PEBA

Piano di Eliminazione delle Barriere Architettoniche Luoghi della cultura e loro collegamenti

F12 CAMERA DI SAN PALOLO E CELLA DI SANTA CATERINA

REPORT

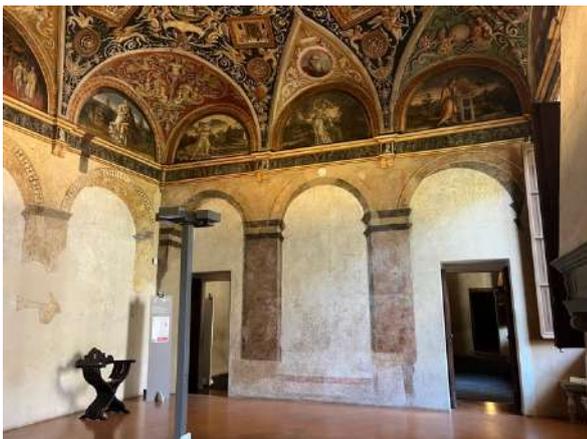
La biglietteria non è fruibile da persone di bassa statura o su sedie a ruote poiché ha bancone alto e pertanto non risponde ai requisiti minimi ex artt. 4.1.4, 8.1.4 DM 236/89.

Non è presente una segnaletica tattile di individuazione, né un impianto hearing loop del tipo one to one, adatto alla comunicazione diretta, tipica degli sportelli dei servizi e delle biglietterie.

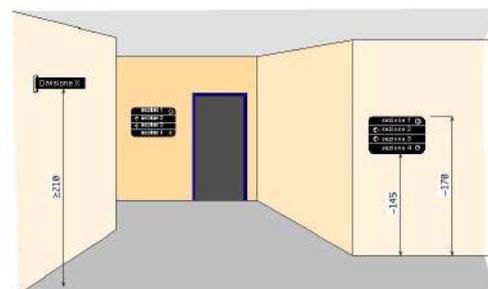
Prevedere una segnaletica di orientamento per ingresso alla Camera di San Paolo.

Segnaletica informativa e di orientamento assente

Inserimento di segnaletica informativa e di orientamento. I cartelli di segnalazione all'interno di un edificio saranno posti preferibilmente tutti alla medesima altezza, compresa tra cm 145 e 170 dal piano di calpestio, e saranno caratterizzati dalla stessa logica di utilizzo. Nel caso in cui il cartello sporga a bandiera, ortogonalmente al flusso pedonale, dovrà essere posto ad un'altezza non inferiore a cm 210 da terra. Tra i caratteri utilizzati (preferibilmente di dimensione non inferiore ai 25 mm e in stampatello minuscolo) e lo sfondo dovrà esserci un buon contrasto cromatico ottenuto ponendo testi scuri su fondo chiaro (nero, verde, blu su bianco; nero, rosso su giallo).

003

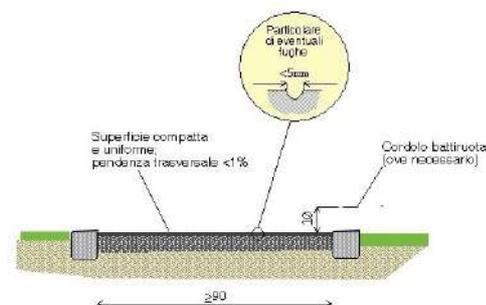
Inserire una lastra per portare le aree pavimentate alla larghezza minima di cm 75 o a distanza laterale ottimale tra le due

Assenza di percorso accessibile (sottodimensionato)

Realizzazione a fianco del percorso esistente, di una nuova pavimentazione pedonale, identica alla preesistente, aumentando la larghezza complessiva del percorso. Per consentirne l'uso da parte di persone in carrozzina, la larghezza minima dovrà essere di cm. 150. E' consentita una larghezza minima di cm. 90 solo per brevi tratti.

La superficie calpestabile sarà compatta ed omogenea. Le fugature prive di risalti e non superiori a cm. 0,5. La pendenza trasversale nel suo complesso non dovrà superare l'1%.

005

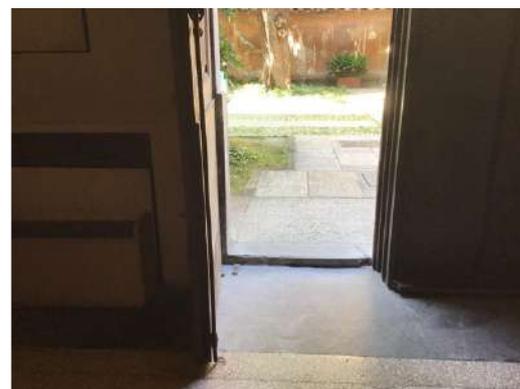
Superamento della differenza di quota attraverso una rampa mobile

Sostituire con soluzione più agevole per la movimentazione e durevole.

Prevedere una rampa per il superamento del dislivello.

La rampa ha la caratteristica di essere mobile ma di essere installata per più tempo possibile in relazione al servizio svolto.

La pendenza longitudinale deve essere tale da consentirne l'agevole superamento da parte di tutti (preferibilmente inferiore al 5%).

Il materiale dovrà essere antisdrucchiolevole.

Se si tratta di un manufatto monoblocco, la rampa dovrà avere larghezza non inferiore a cm 90.

E' suggerito uno sviluppo longitudinale non superiore a cm. 120. La rampa deve essere dotata di cordoli battiruota laterali.

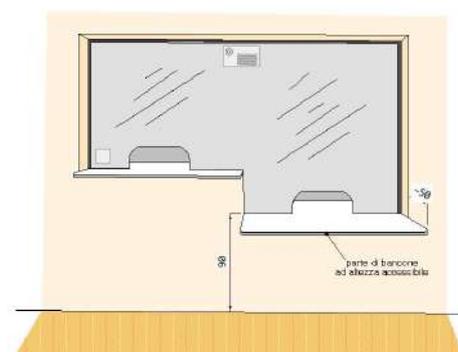
Bancone sportello pubblico:
inadeguato (WAYFINDING)

Riposizionamento del piano del bancone ad altezza di cm 90 dal pavimento.

Il piano avrà sporgenza di circa cm 50 dalla parete divisoria e sarà privo di parti taglienti e spigoli vivi.

011

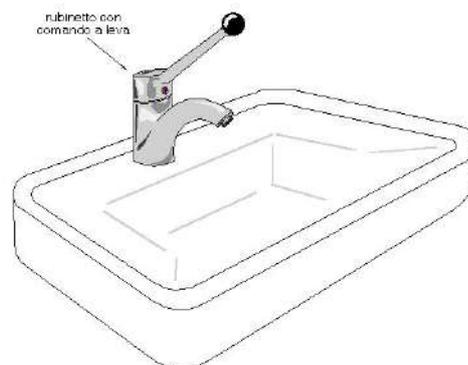
Rubinetteria inadeguata

Sostituzione della rubinetteria esistente con modello con comandi a leva facilmente riconoscibili oppure ad erogazione automatica. Si sconsiglia l'utilizzo di leve troppo lunghe ed affusolate che possono risultare pericolose nel momento in cui una persona avvicina il viso al lavabo.

Una eventuale doccetta estraibile, dovrà avere dimensioni contenute, proporzionate alla forma del lavabo.

012

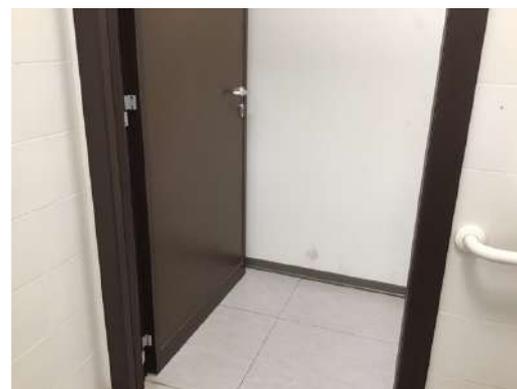
Assenza di maniglione orizzontale sulla porta

Inserimento di maniglione orizzontale ad un'altezza compresa tra cm 85 e 95 dal pavimento, sul lato interno della porta. L'oggetto faciliterà la chiusura della porta dietro di sé per chi, in carrozzina, ha poco spazio di manovra.

Normalmente la lunghezza del maniglione non dovrà essere inferiore a cm.60.
